川内原子力発電所

原子炉施設保安規定変更認可申請について

「受電系統の変更に伴う変更」

2023年8月3日
九州電力株式会社

<第71条(外部電源)>

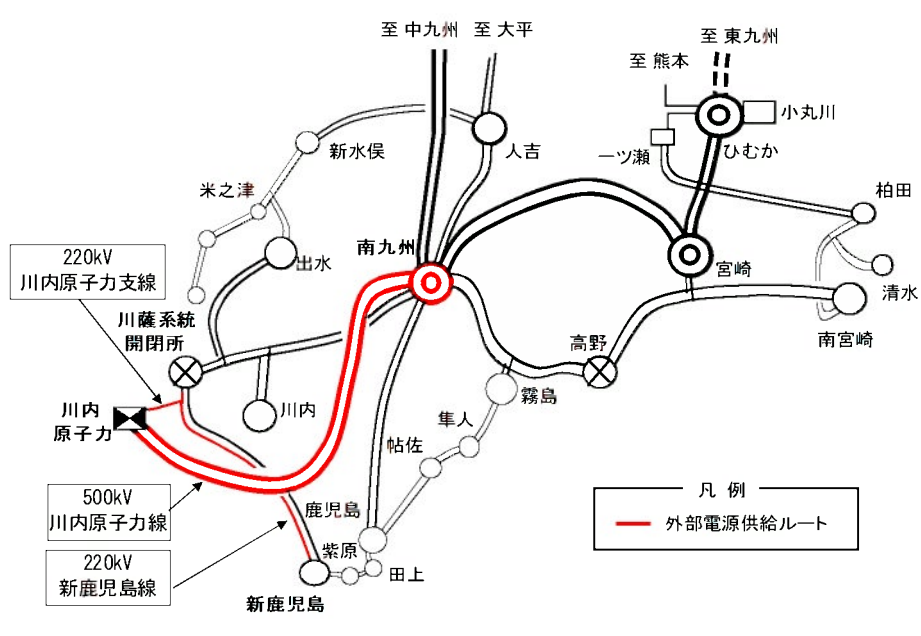
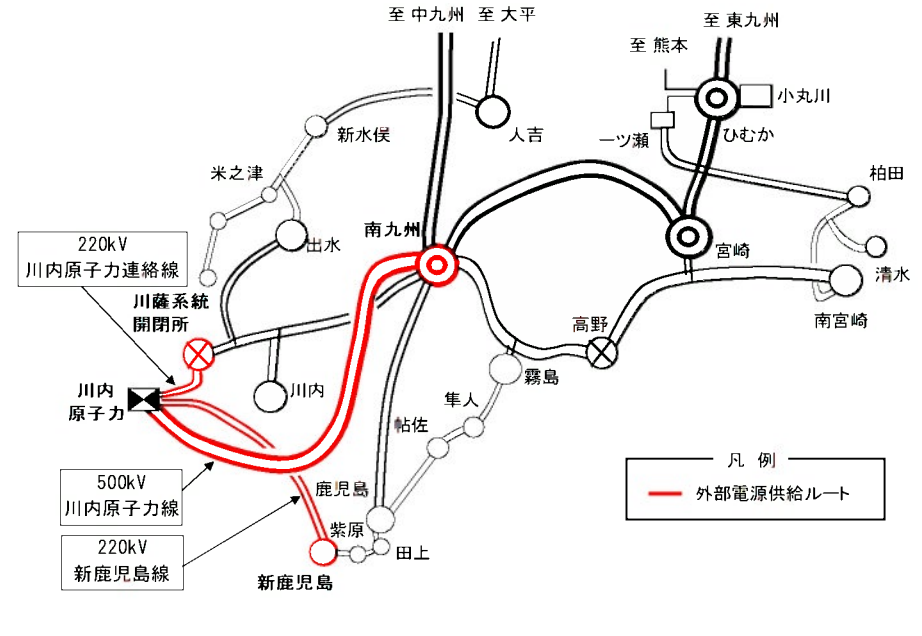
第71条の記載について、以下のとおり変更する。

変更前	変更後								
<p>(外部電源)</p> <p>第71条 モード1、2、3、4、5、6及び使用済燃料ピットに燃料体を貯蔵している期間において、外部電源^{※1}は、表71-1で定める事項を運転上の制限とする。</p> <p>2 外部電源が前項で定める運転上の制限を満足していることを確認するため、次号を実施する。</p> <p>(1) 当直課長は、モード1、2、3、4、5、6及び使用済燃料ピットに燃料体を貯蔵している期間において、1週間に1回、所要の非常用高圧母線に電力供給可能な外部電源3回線以上の電圧が確立していること、及び1回線以上は他の回線に対して独立性を有していることを確認する。</p> <p>なお、予備変圧器から所内負荷へ給電時は、220kV送電線の電流値を確認する。</p> <p style="text-align: center;"><中 略></p> <p>表71-1</p> <table border="1" data-bbox="206 877 1037 981"> <thead> <tr> <th>項目</th> <th>運転上の制限</th> </tr> </thead> <tbody> <tr> <td>外部電源</td> <td>(1)3回線^{※2}以上が動作可能であること^{※3} (2)(1)の外部電源のうち、1回線以上は他の回線に対して独立性を有していること^{※4※5}</td> </tr> </tbody> </table> <p>※2：外部電源の回線数は、当該原子炉に対する個々の非常用高圧母線全てに対して電力供給することができる発電所外からの送電線の回線数とする（以下、各条において同じ）。</p> <p>※3：送電線事故の瞬停時は、運転上の制限を適用しない。</p> <p>※4：独立性を有するとは、「送電線の上流において1つの変電所又は開閉所のみに関連しないこと」をいう。</p> <p>※5：1つの変電所又は開閉所のルートにより供給している場合であっても、設備構成として、別ルート（川内系統開閉所又は新鹿見島変電所を経由した受電可能なルート）での連系が可能な状態であれば、独立性を有しているとみなすことができる。</p>	項目	運転上の制限	外部電源	(1)3回線 ^{※2} 以上が動作可能であること ^{※3} (2)(1)の外部電源のうち、1回線以上は他の回線に対して独立性を有していること ^{※4※5}	<p>(外部電源)</p> <p>第71条 モード1、2、3、4、5、6及び使用済燃料ピットに燃料体を貯蔵している期間において、外部電源^{※1}は、表71-1で定める事項を運転上の制限とする。</p> <p>2 外部電源が前項で定める運転上の制限を満足していることを確認するため、次号を実施する。</p> <p>(1) 当直課長は、モード1、2、3、4、5、6及び使用済燃料ピットに燃料体を貯蔵している期間において、1週間に1回、所要の非常用高圧母線に電力供給可能な外部電源3回線以上の電圧が確立していること、及び1回線以上は他の回線に対して独立性を有していることを確認する。</p> <p style="text-align: center;"><中 略></p> <p>表71-1</p> <table border="1" data-bbox="1137 865 2018 973"> <thead> <tr> <th>項目</th> <th>運転上の制限</th> </tr> </thead> <tbody> <tr> <td>外部電源</td> <td>(1)3回線^{※2}以上が動作可能であること^{※3} (2)(1)の外部電源のうち、1回線以上は他の回線に対して独立性を有していること^{※4※5}</td> </tr> </tbody> </table> <p>※2：外部電源の回線数は、当該原子炉に対する個々の非常用高圧母線全てに対して電力供給することができる発電所外からの送電線の回線数とする（以下、各条において同じ）。</p> <p>※3：送電線事故の瞬停時は、運転上の制限を適用しない。</p> <p>※4：独立性を有するとは、「送電線の上流において1つの変電所又は開閉所のみに関連しないこと」をいう。</p> <p>※5：1つの変電所又は開閉所のルートにより供給している場合であっても、設備構成として、別ルートでの連系が可能な状態であれば、独立性を有しているとみなすことができる。</p>	項目	運転上の制限	外部電源	(1)3回線 ^{※2} 以上が動作可能であること ^{※3} (2)(1)の外部電源のうち、1回線以上は他の回線に対して独立性を有していること ^{※4※5}

500kV川内原子力線 1L しゃ断器点検時(送電線の点検含む)の例

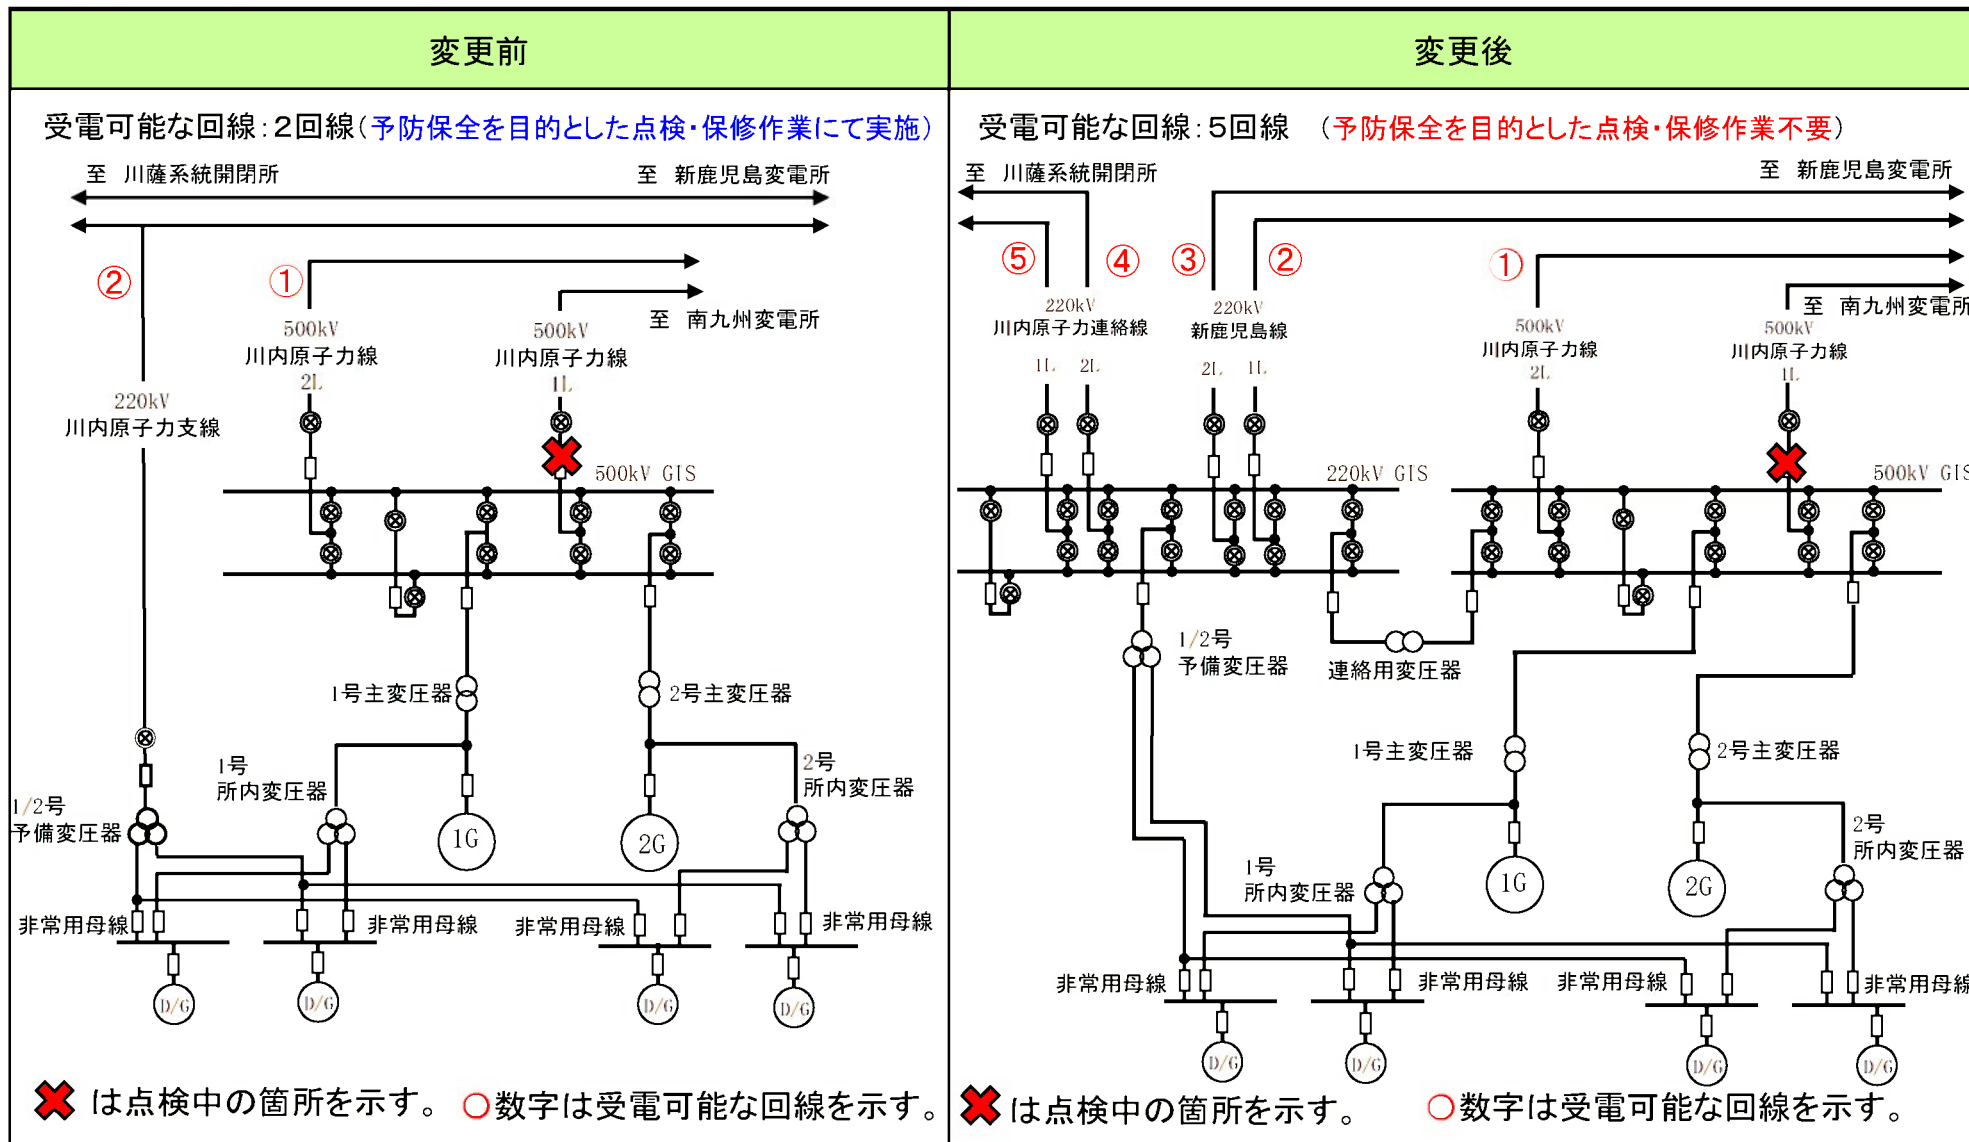
【外部電源の予防保全を目的とした点検・保守が不要となる理由について (第87条関連) (1/2)】

1回線の点検時、他の5回線から受電が可能のため、保安規定に定める外部電源3回線以上の確保が可能となる。

予備変圧器点検時の例

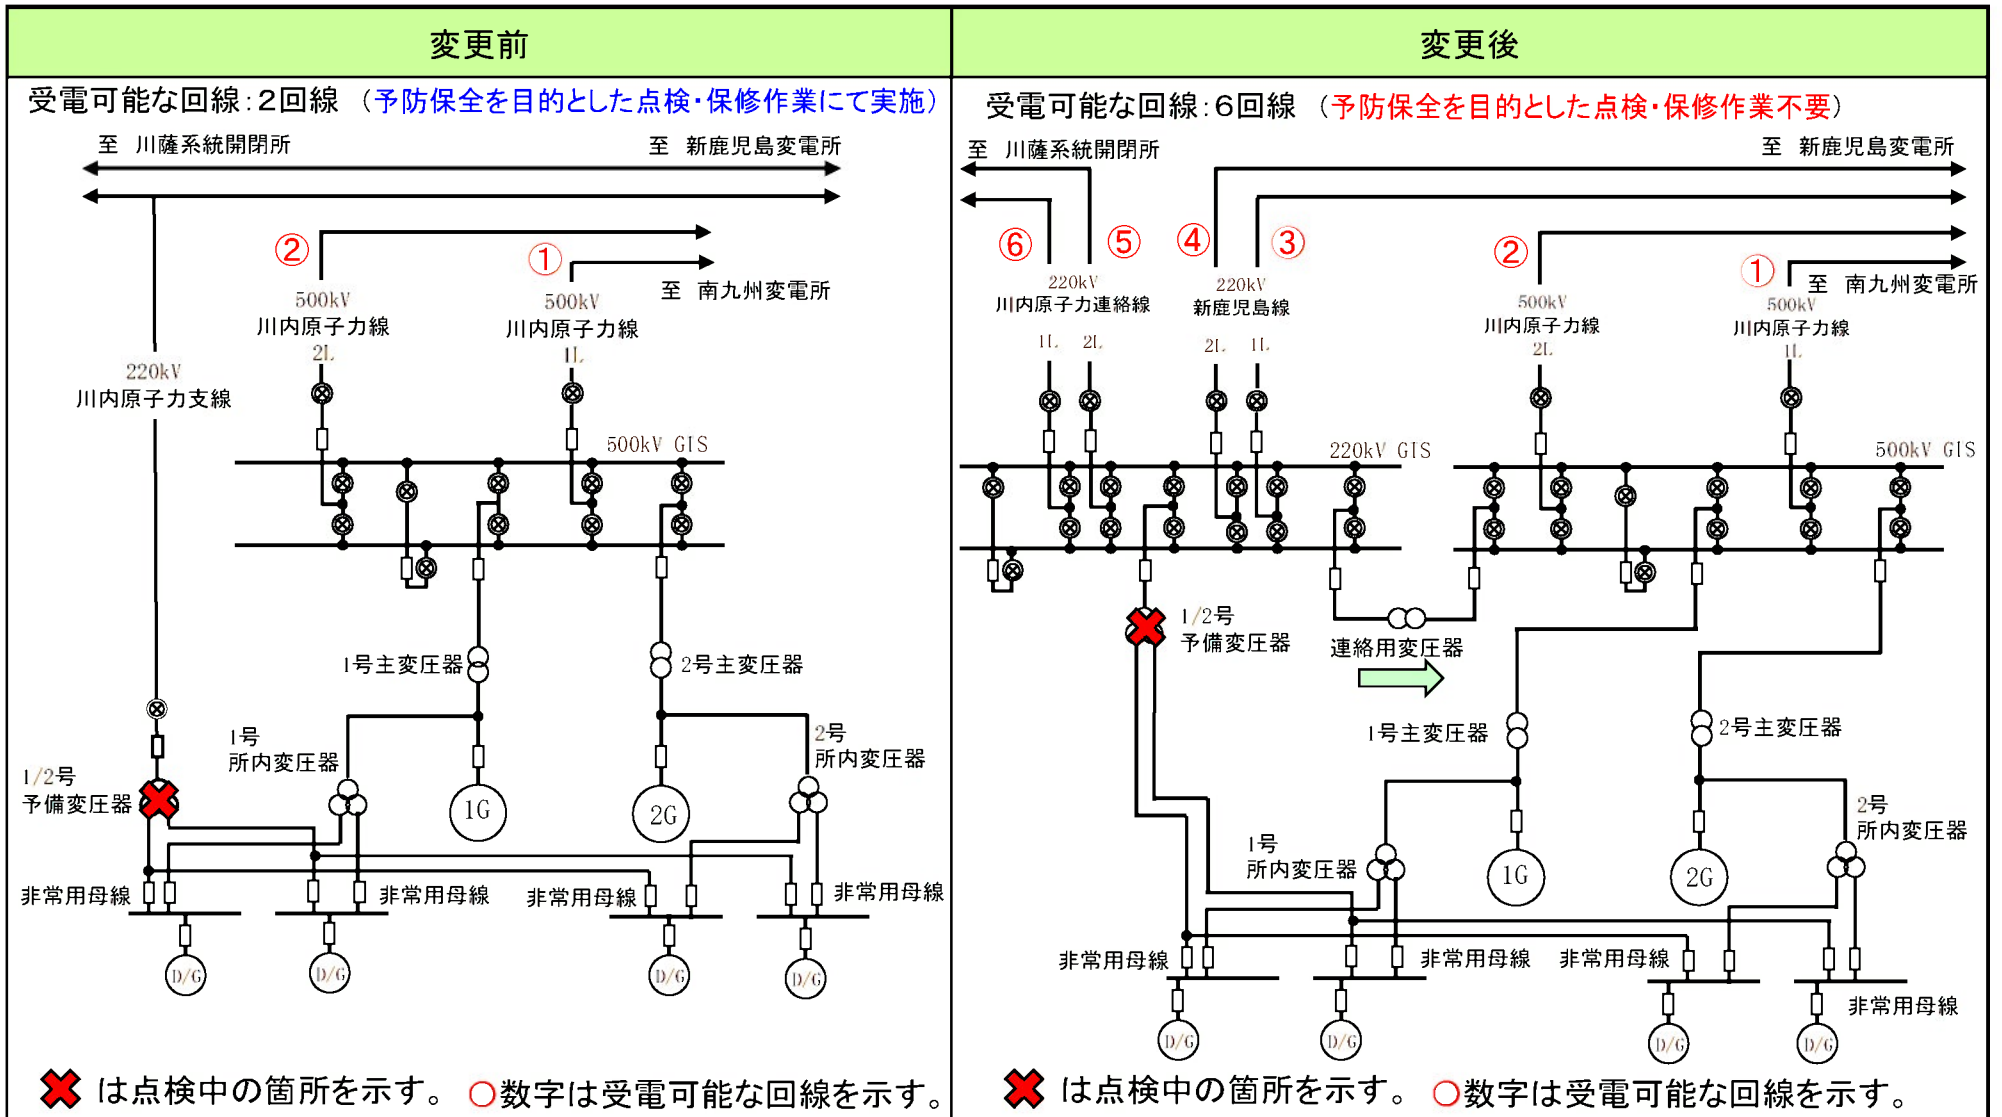
【外部電源の予防保全を目的とした点検・保守が不要となる理由について (第87条関連) (2/2)】

予備変圧器点検時においても、220kV送電線4回線から連絡用変圧器を経由して受電が可能であり、保安規定に定める外部電源3回線以上の確保が可能となる。

<第109条(周辺監視区域)>

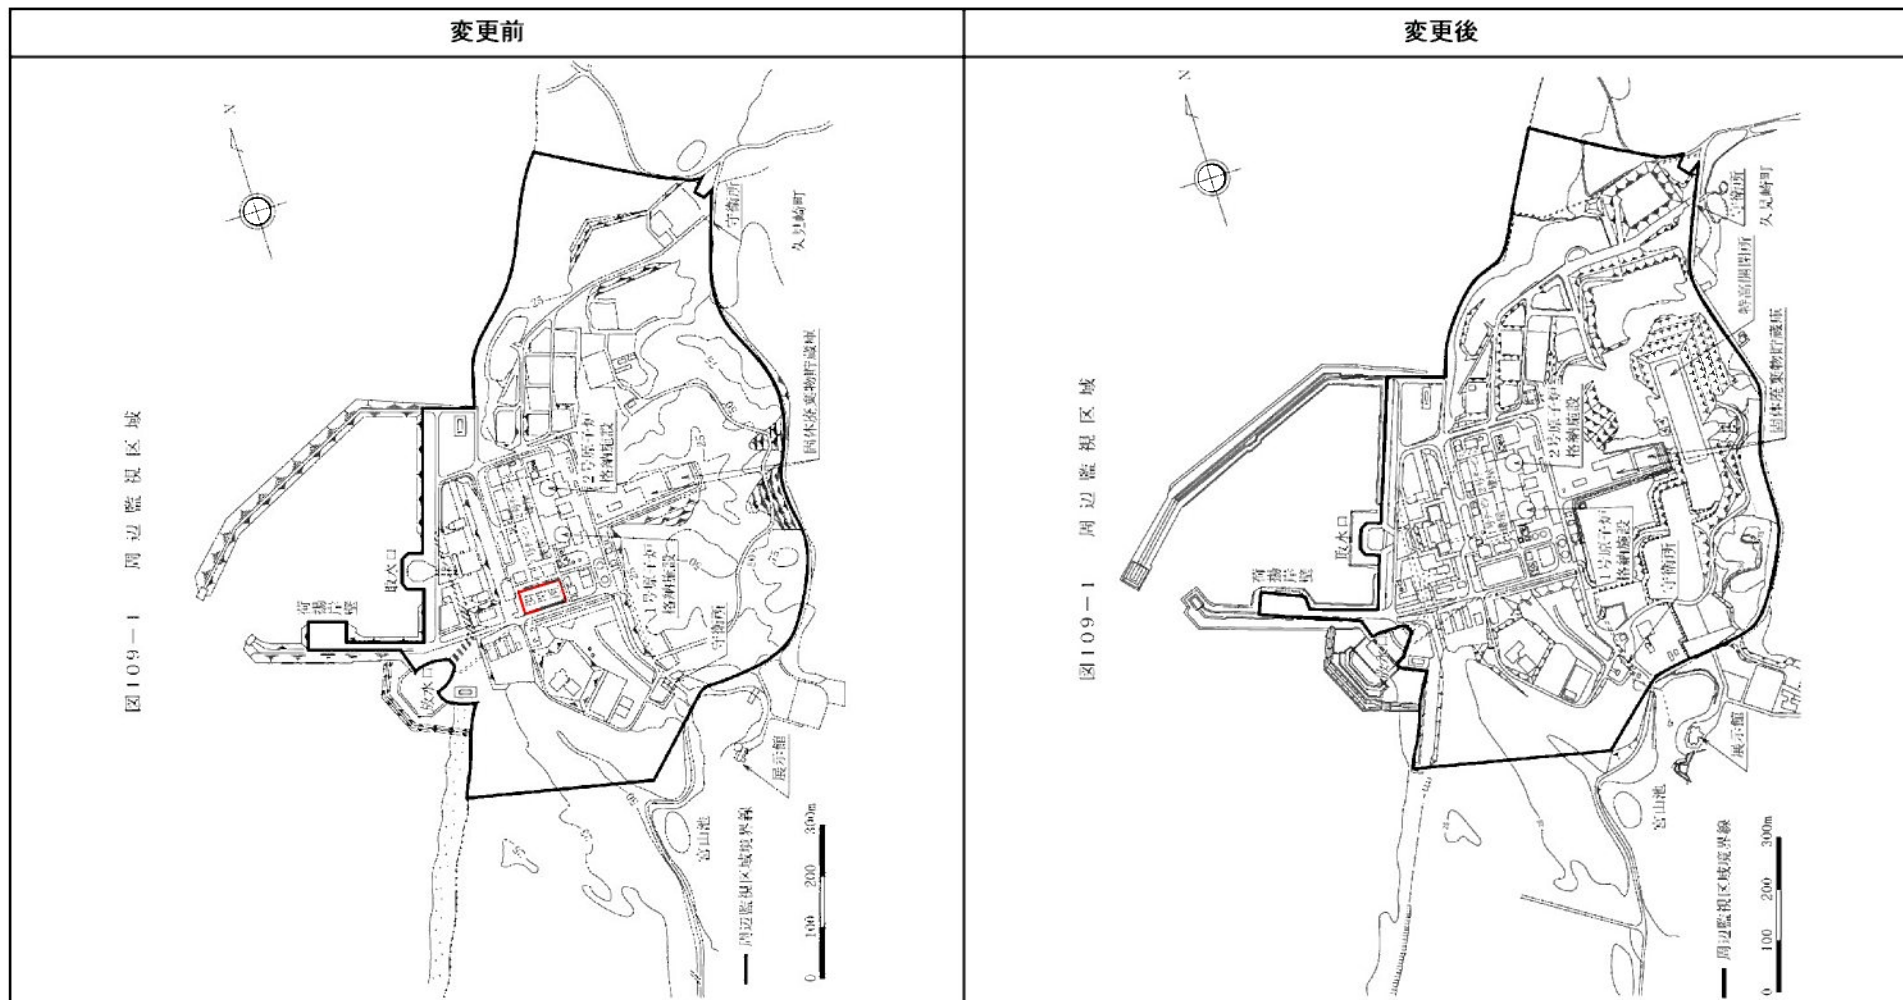
- ・特高開閉所の移設に伴い、周辺監視区域図を以下のとおり変更する。

※敷地図の変更は行っているが、周辺監視区域、管理区域及び保全区域の見直しは行っていない。

【設置場所の変更（第109条、添付4、添付5関連）】

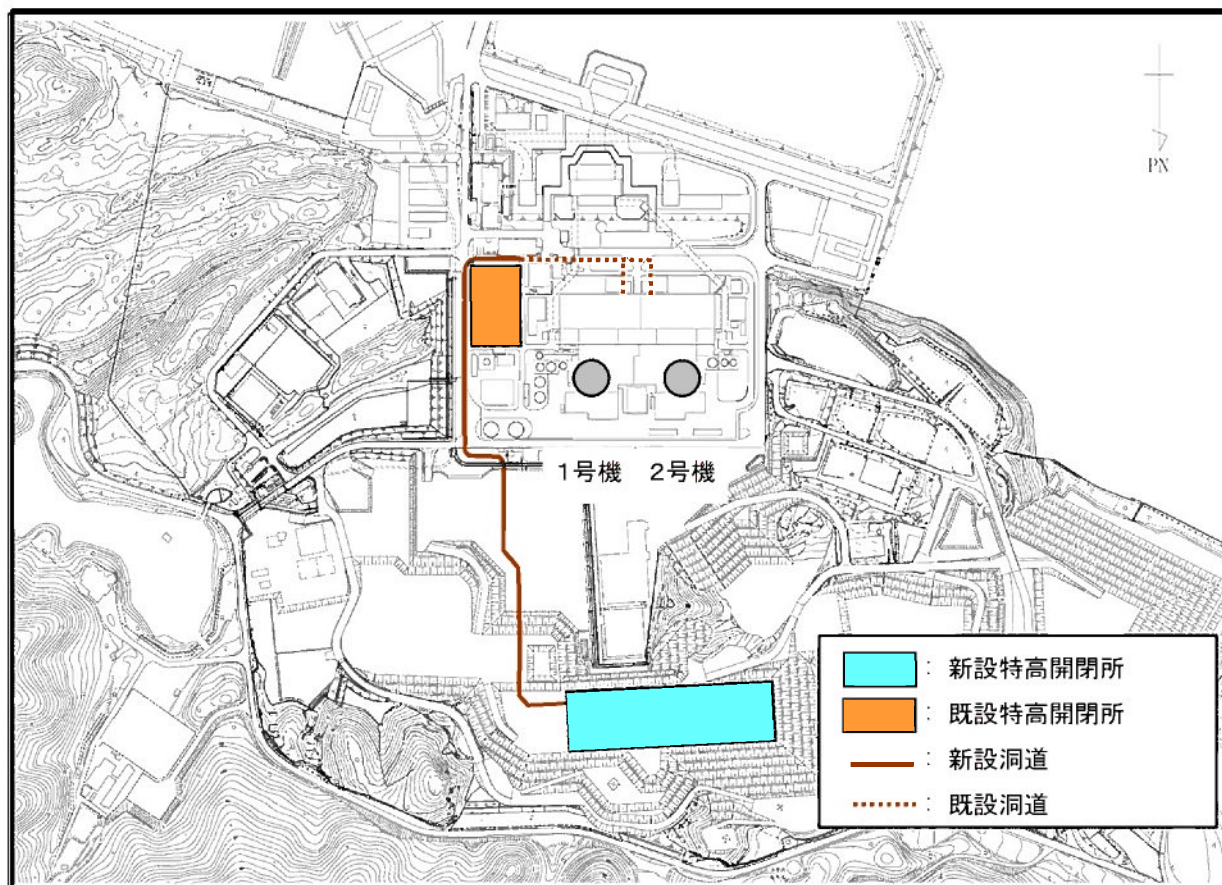
特高開閉所の設置場所は、これまでも十分な支持性能を持つ地盤及び津波の影響を受けない敷地高さ（EL. +13.0m）に設置しているが、既設位置で更新する場合は工程が長期化することや、回線数増加にもなう敷地広さの確保が必要なため、受電系統の変更後も、地盤及び津波の影響を考慮した設置場所（敷地高さEL. +35.0m）を選定し、以下のとおり変更する。

【附則記載の適用時期における系統状況】

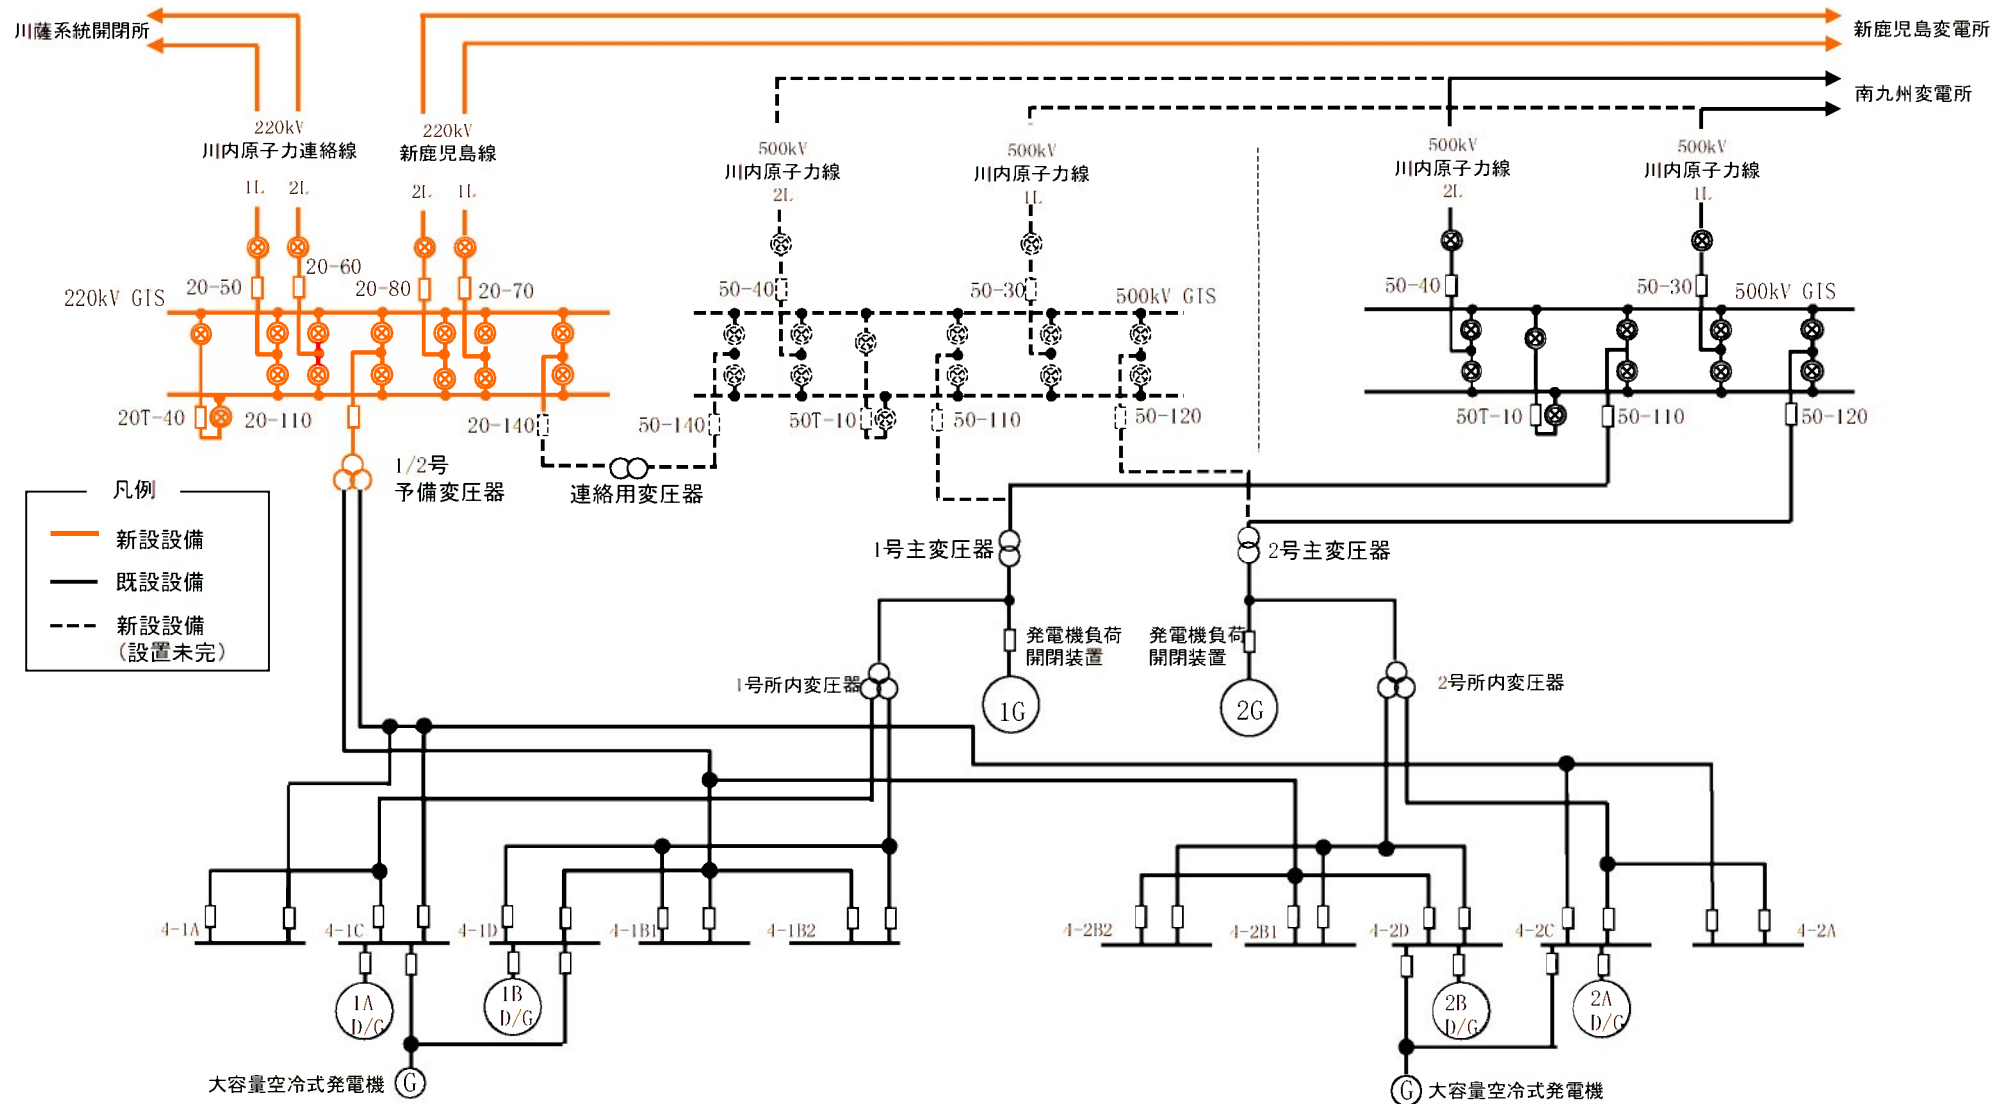
適用条文：第71条（外部電源）

適用時期：220kV送電線の多重化に伴う工事に係る使用前検査終了日以降
